方案调整公示稿—效果图对比

连城广大福商务酒店

三~六层平面图 1:150
本层面积：1513.76㎡，其中计容面积1513.76㎡
本层客房数：32间 合计总客房数：128间

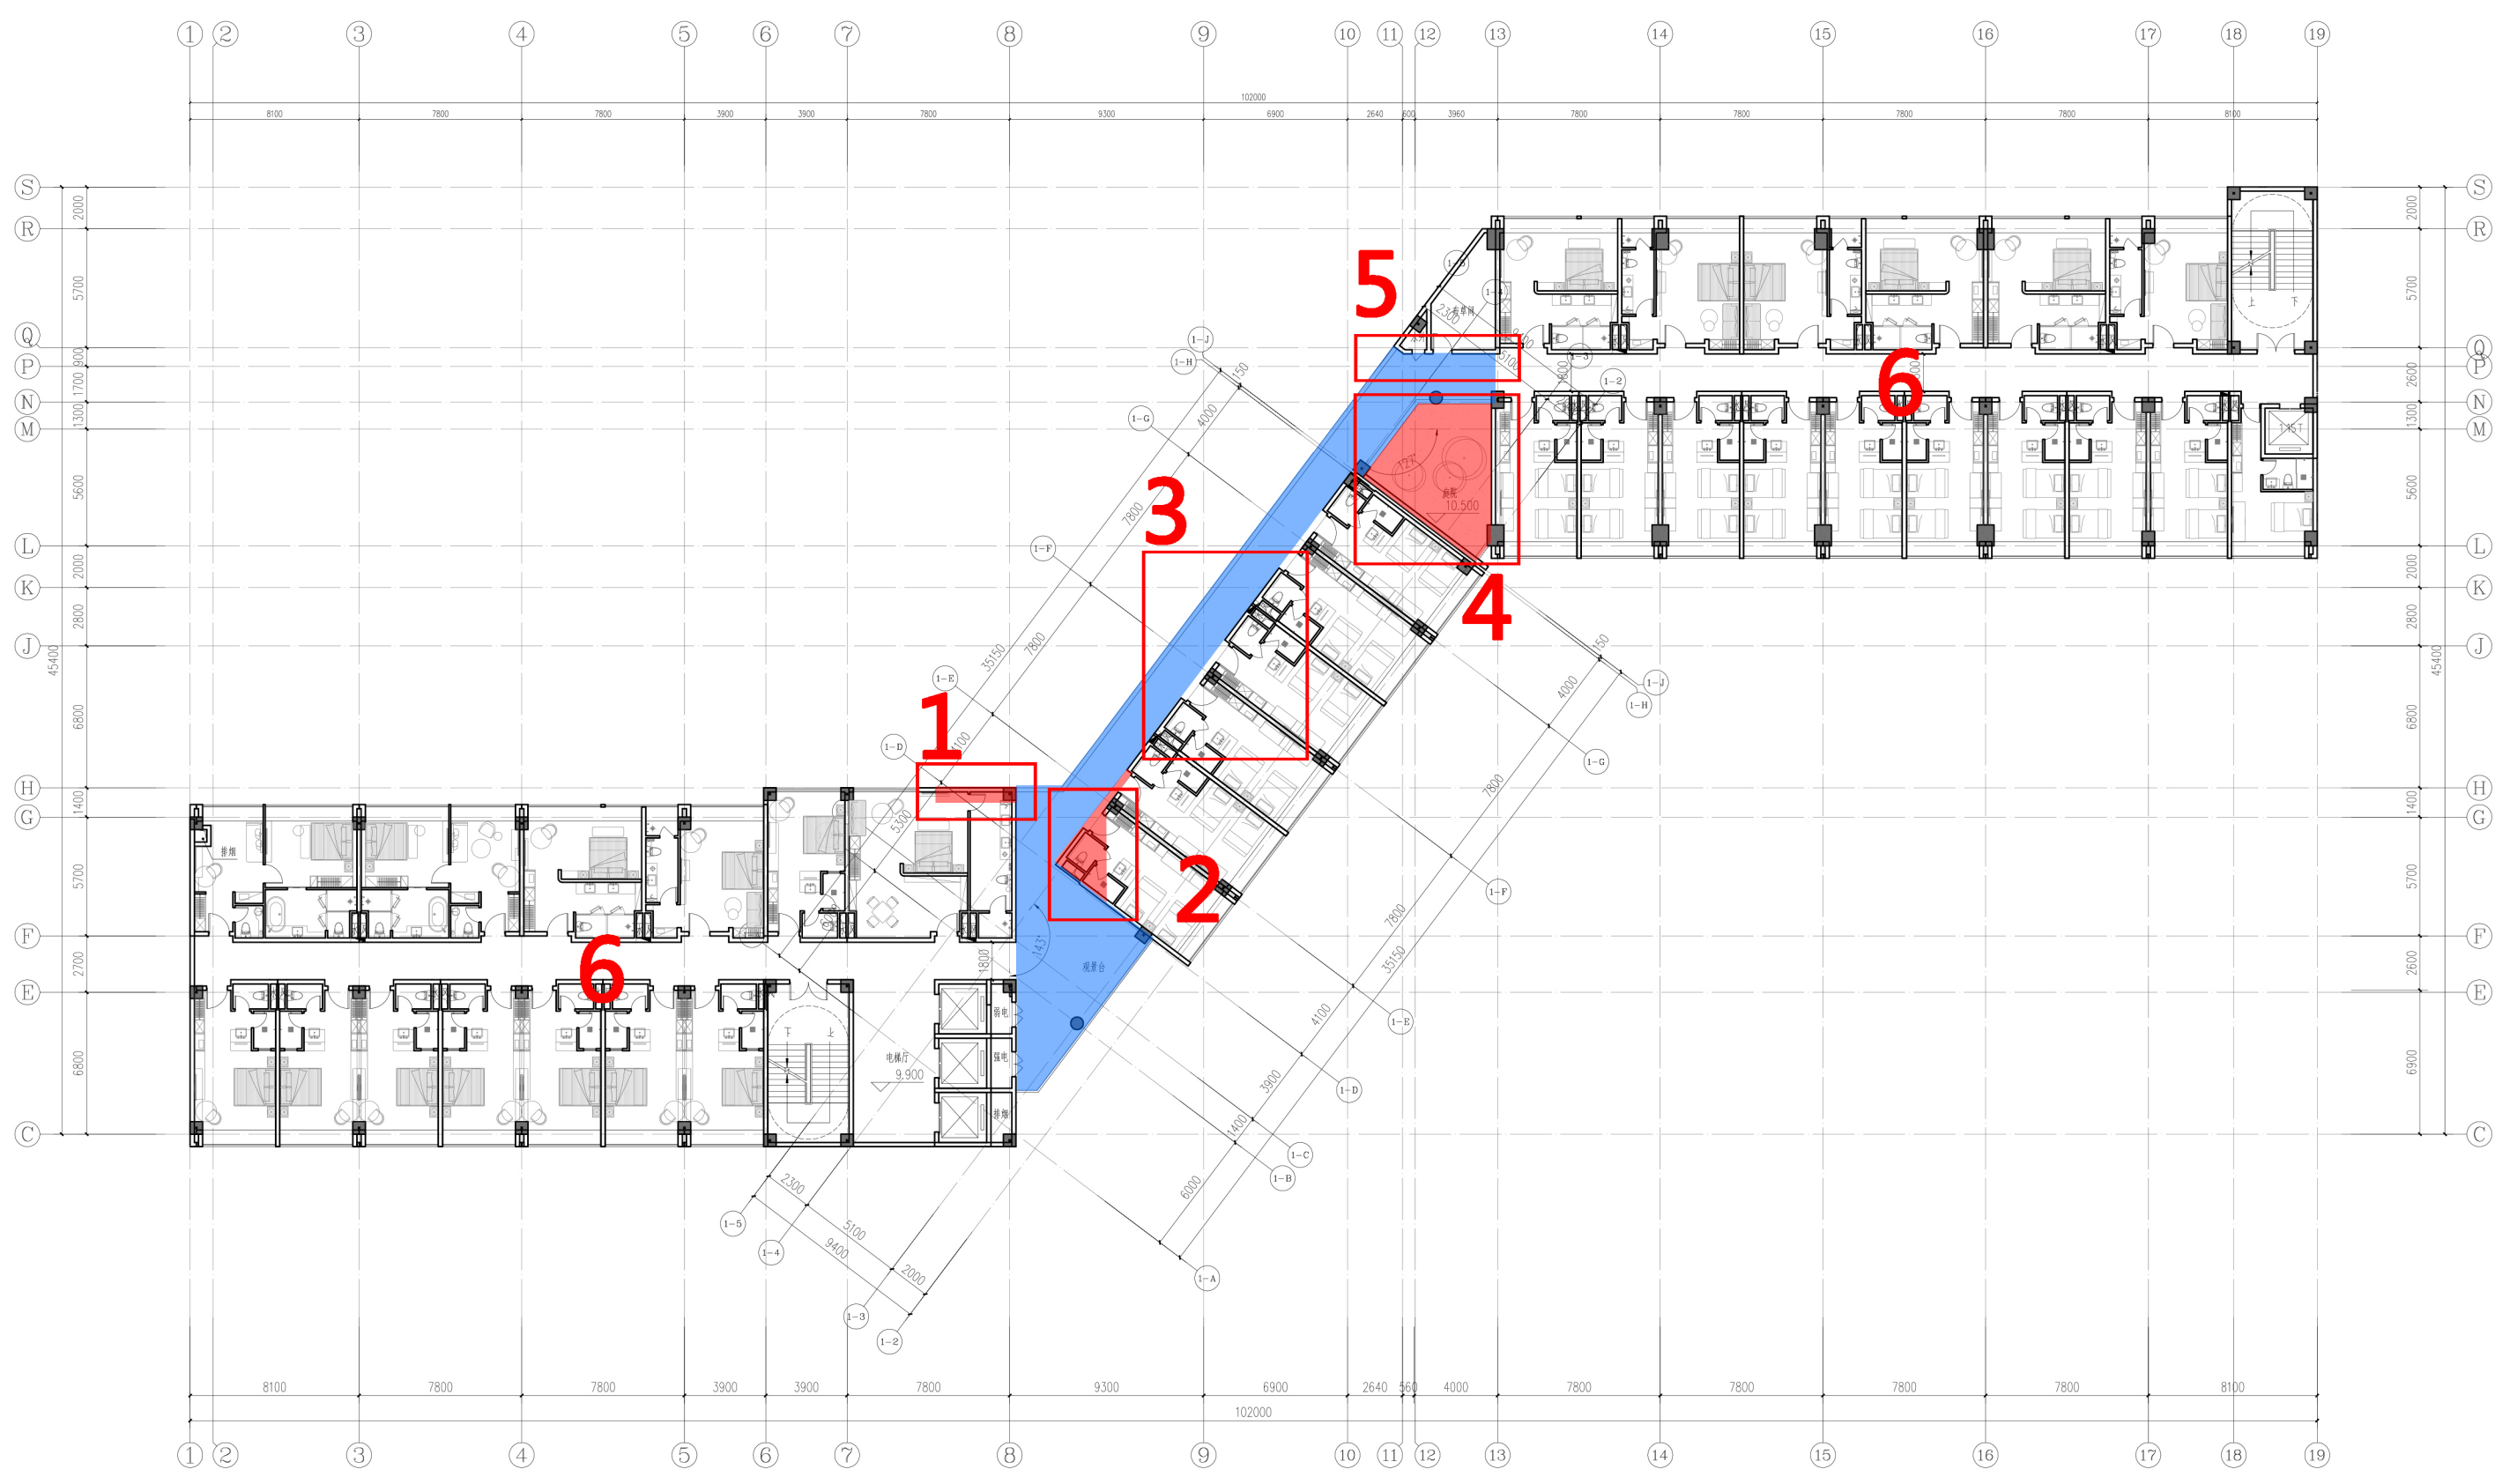
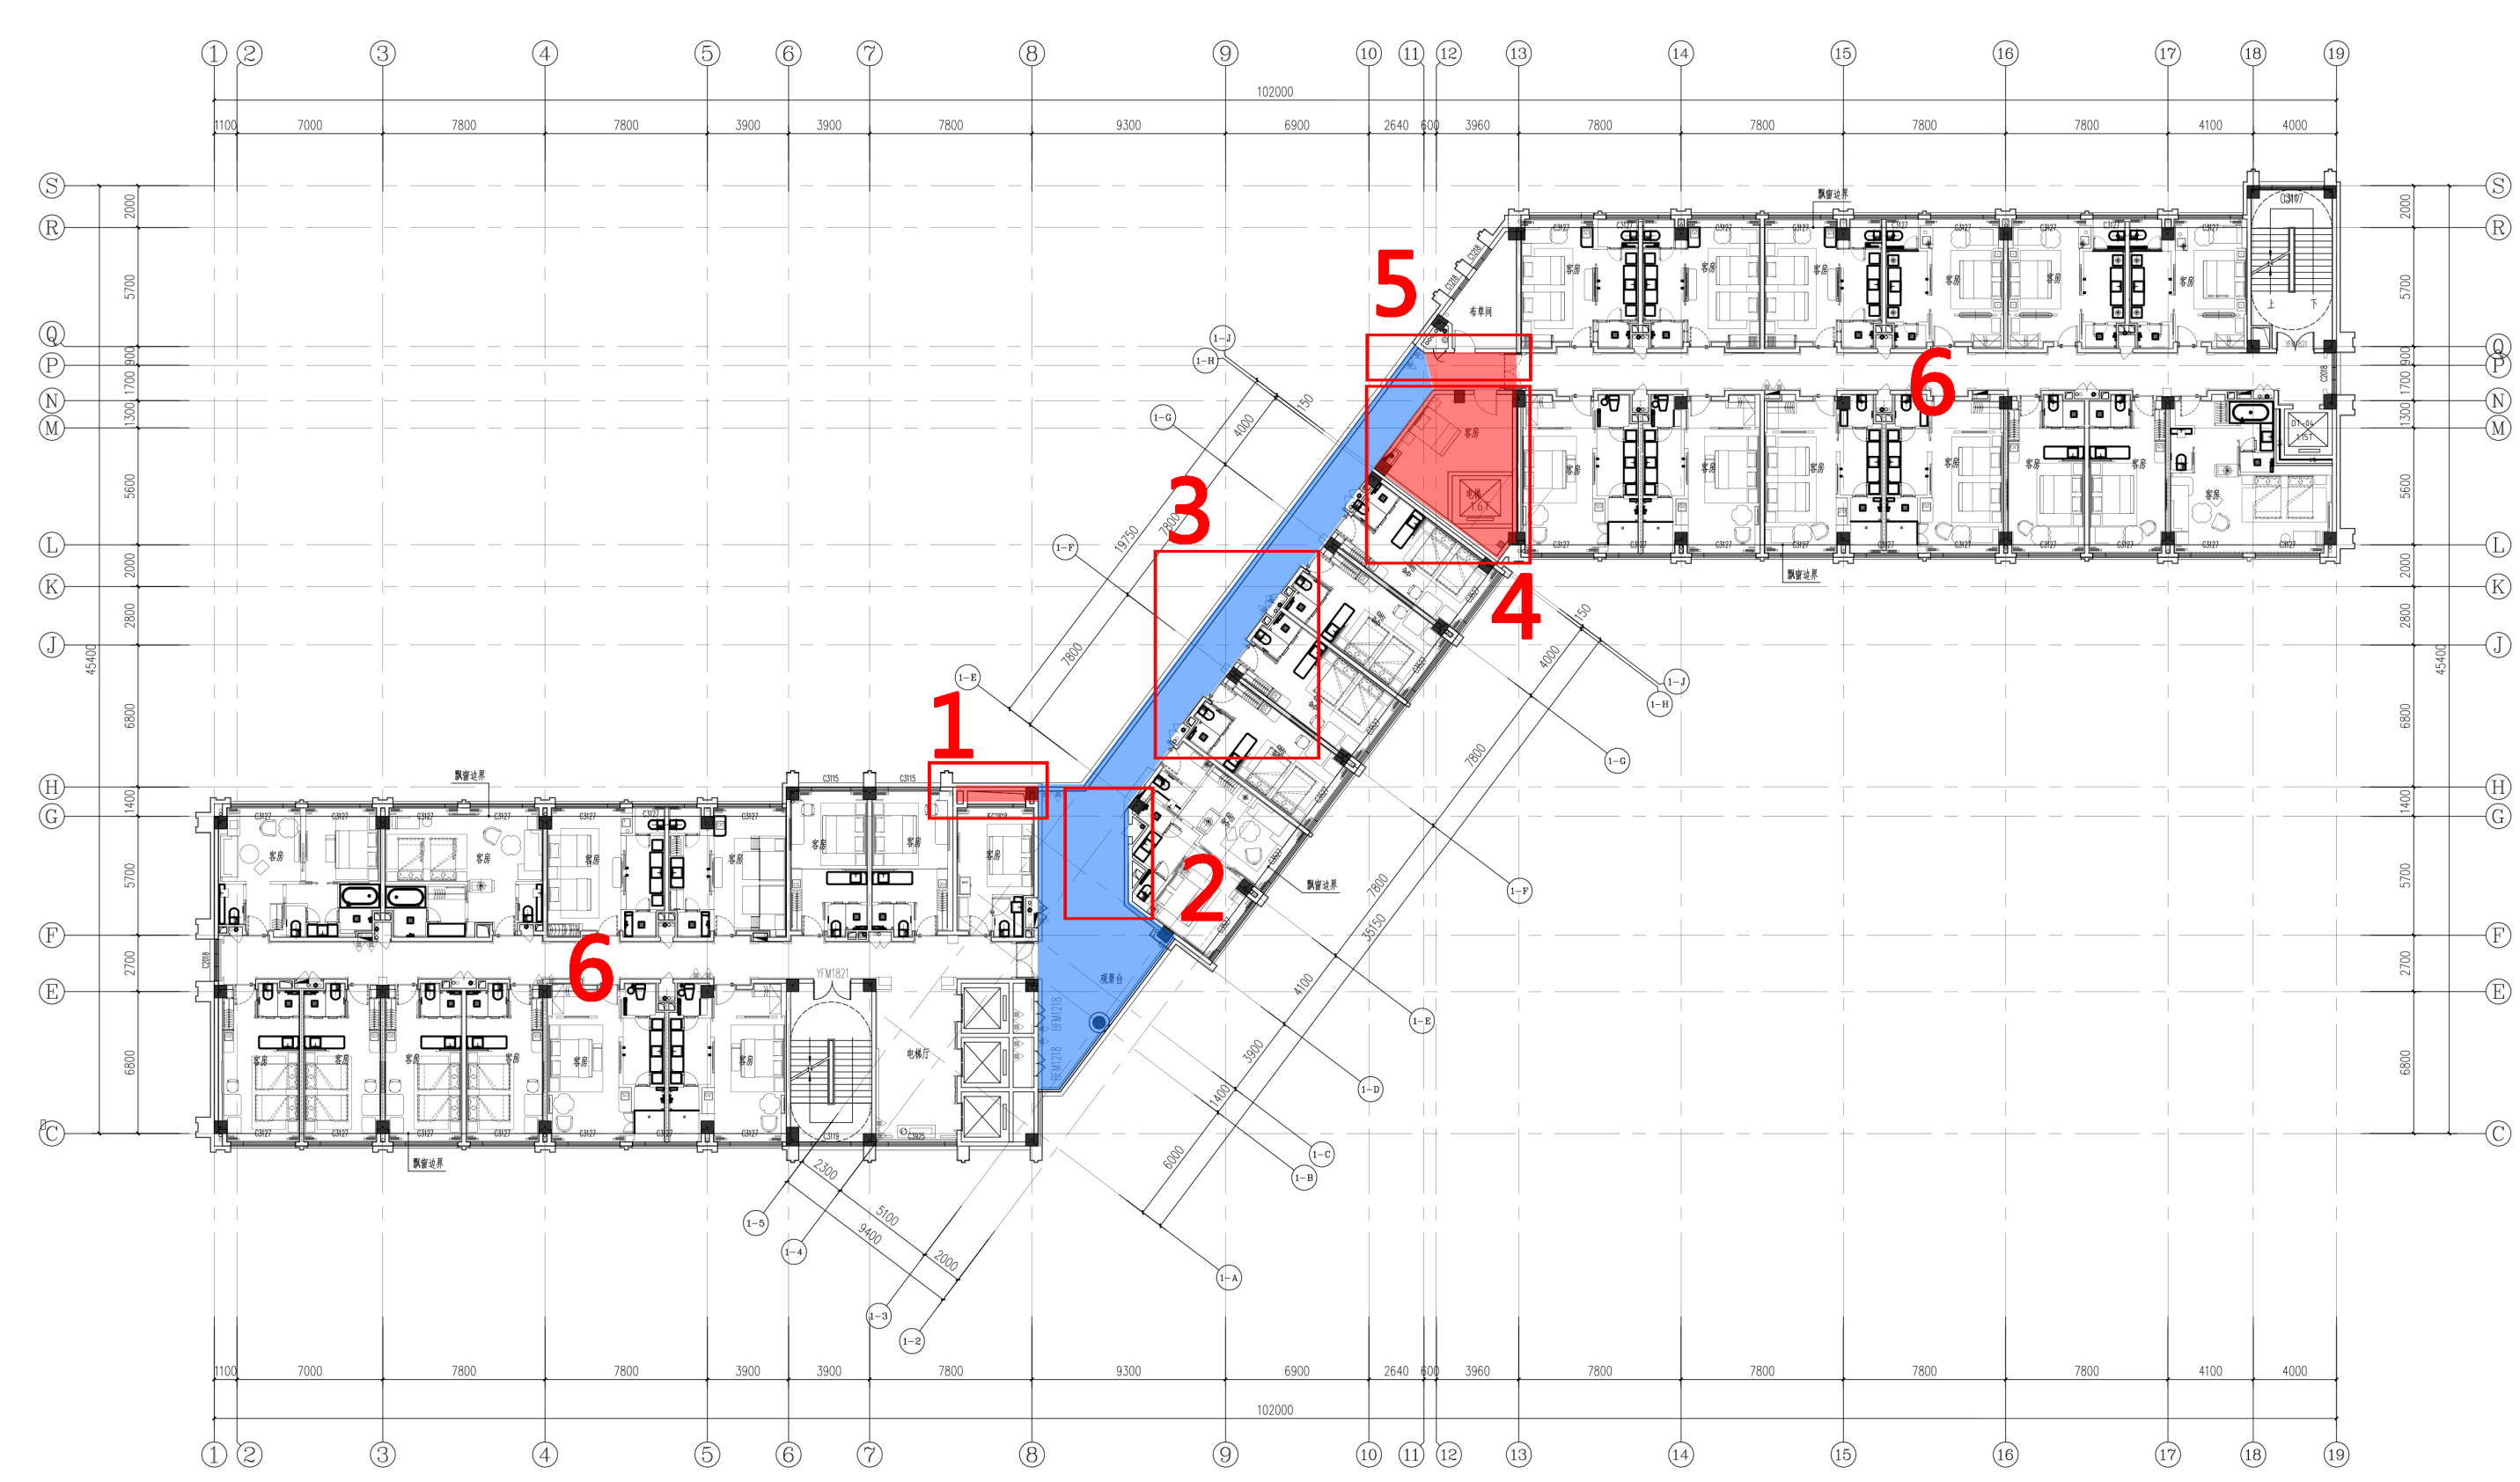
- 1.客房外侧凹位改采光井，新增面积；
- 2.客房和外走廊边界调整，客房切角缩进；宴会厅空调机房、布草和后勤办公功能缩小，取消后勤办公，外走廊区域扩大;
- 3.走廊根据客房外墙凹凸调整外走廊和房间边界；
- 4.庭院改为房间，新增面积；
- 5.布草间外走廊纳入计算全面积走廊范围；

以上修改外走廊新增2.97平方米，其余部分减少30.39平方米；

6.重新调整和客房房型布局，不影响面积指标。
